Bebauungsplan Nr. 345 Norderstedt "Schulzentrum Süd"**Gebiet: östlich Am Böhmerwald, südlich Op den Kamp, westlich Poppenbütteler Straße und östlich Bebauung Fasanenweg**

Beteiligung der Träger öffentlicher Belange gem. § 4 (1) BauGB
Stand: 08.08.2022

Anlage 2: zur Vorlage Nr. B 22/0331 des Stuv am 01.09.2022**Hier: TÖB Abwägungstabelle**

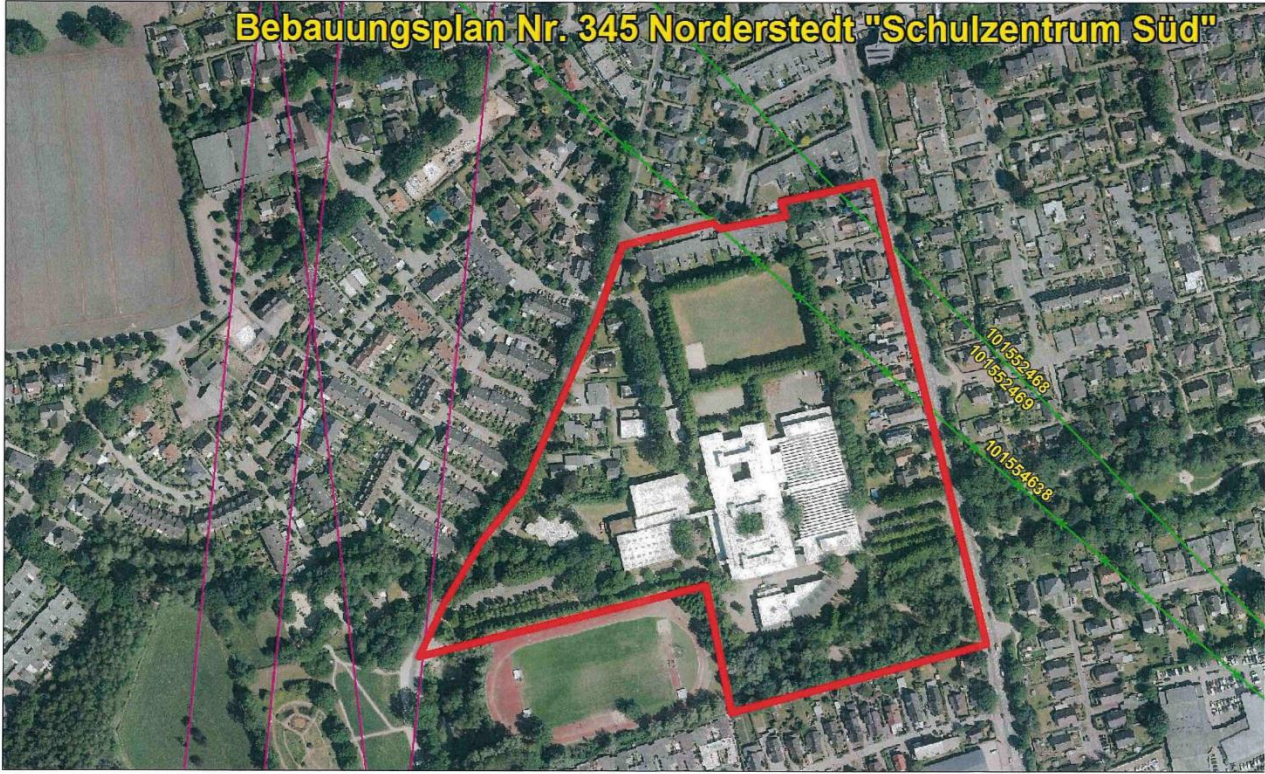
Lfd. Nr.	Schreiben von/vom	Anregung	Abwägungsvorschlag	berücksichtigt	teilweise berücksichtigt	nicht berücksichtigt	Kenntnisnahme
		Zur besseren Visualisierung erhalten Sie beigefügt zur E-Mail ein digitales Bild, welches den Verlauf unsere Punkt-zu-Punkt-Richtfunkverbindung verdeutlichen sollen. Bebauungsplan Nr. 345 Norderstedt "Schulzentrum Süd"  Die farbigen Linien verstehen sich als Punkt-zu-Punkt-Richtfunkverbindungen der Telefónica Germany GmbH & Co. OHG. Das Plangebiet ist im Bild mit einer dicken roten Linie eingezeichnet. Die Linien in Magenta haben für Sie keine Relevanz. Die farbigen Linien verstehen sich als Punkt-zu-Punkt-Richtfunkverbindungen der Telefonica Germany GmbH & Co. OHG. Das Plangebiet ist im Bild mit einer dicken roten Linie eingezeichnet. Die Linien in Magenta haben für Sie keine Relevanz.

Lfd. Nr.	Schreiben von/vom	Anregung	Abwägungsvorschlag	berücksichtigt	teilweise berücksichtigt	nicht berücksichtigt	Kenntnisnahme
12.1		Man kann sich diese Telekommunikationslinie als einen horizontal über der Landschaft verlaufenden Zylinder mit einem Durchmesser von rund 30-60m (einschließlich der Schutzbereiche) vorstellen (abhängig von verschiedenen Parametern). Bitte beachten Sie zur Veranschaulichung die beiliegende Skizze mit Einzeichnung des Trassenverlaufes. Alle geplanten Konstruktionen und notwendige Baukräne dürfen nicht in die Richtfunktrasse ragen. Wir bitten um Berücksichtigung und Übernahme der o.g. Richtfunktrasse in die Vorplanung und in die zukünftige Bauleitplanung bzw. den zukünftigen Flächennutzungsplan. Innerhalb der Schutzbereiche (horizontal und vertikal) sind entsprechende Bauhöhenbeschränkungen s.o. festzusetzen, damit die raumbedeutsame Richtfunkstrecke nicht beeinträchtigt wird. Es muss daher ein horizontaler Schutzkorridor zur Mittellinie der Richtfunkstrahlen von mindestens +/- 30 m und ein vertikaler Schutzabstand zur Mittellinie von mindestens +/-15m eingehalten werden. Sollten sich noch Änderungen der Planung / Planungsflächen ergeben, so würden wir Sie bitten uns die geänderten Unterlagen zur Verfügung zu stellen, damit eine erneute Überprüfung erfolgen kann.	Die Anregung wird berücksichtigt. Bereits der dieser Beteiligung zugrundeliegende Bebauungsplanvorentwurf setzt maximale Gebäudehöhen für das Schulgebäude von 14 m fest und bleibt somit unter den freizuhaltenden Bereichen, die bei 15 m bzw. 20 m über Grund angesetzt sind. Für die bis zu einer Höhe von 3 Geschossen festgesetzte Wohnbebauung besteht unter normalen Bedingungen zwar keine konkrete Gefahr, dass hier Gebäude von mehr als 15 m Höhe errichtet werden, zur Sicherheit wird aber eine entsprechende Höhenbegrenzung im Bebauungsplan festgesetzt.	X
